Communauté de Communes de Wissembourg

Cleebourg (67)

Projet touristique « chemin des cimes »

Avis de l'Hydrogéologue Agréé en matière d'hygiène publique

Plan masse du permis de construire annoté par nos soins

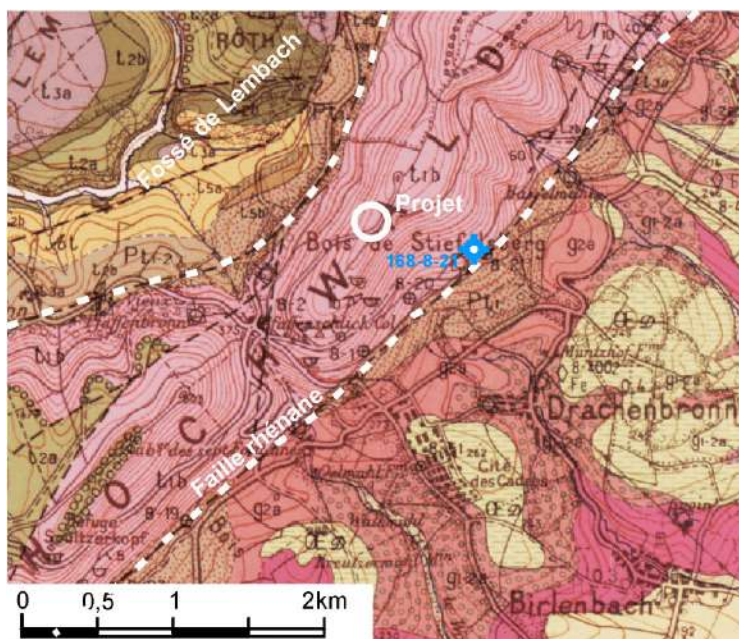
Remarquons que le rapport de Géotec ne propose pas d'emplacement sur la parcelle, et que l'emplacement prévu sur le plan du permis de construire ne respecte pas la distance minimale de 100 m des bâtiments recevant du public énoncée dans le rapport.
